# 自動車のシートベルトリマインダーの義務付け拡大について

## 改正案の概要

### 現行の保安基準

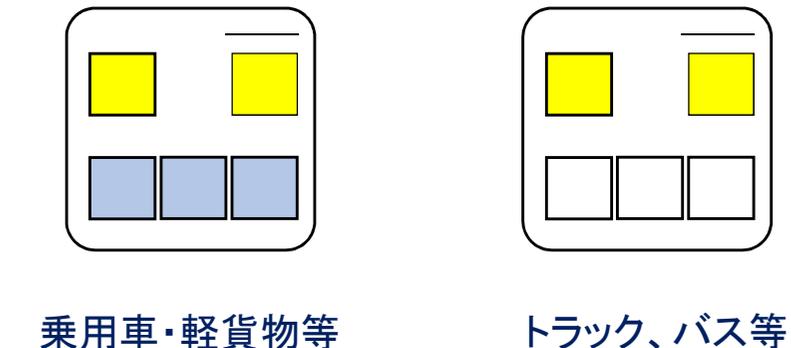
### 改正後の国際基準

- イグニッションON時非着用で表示警報  
走行時非着用で表示及び音で警報
- イグニッションON時非着用で表示警報  
走行時に外すと表示及び音で警報※
- 義務付けなし

※ 後席には荷物を置くことがあるため、走行時に外すと警報音が鳴る基準とする
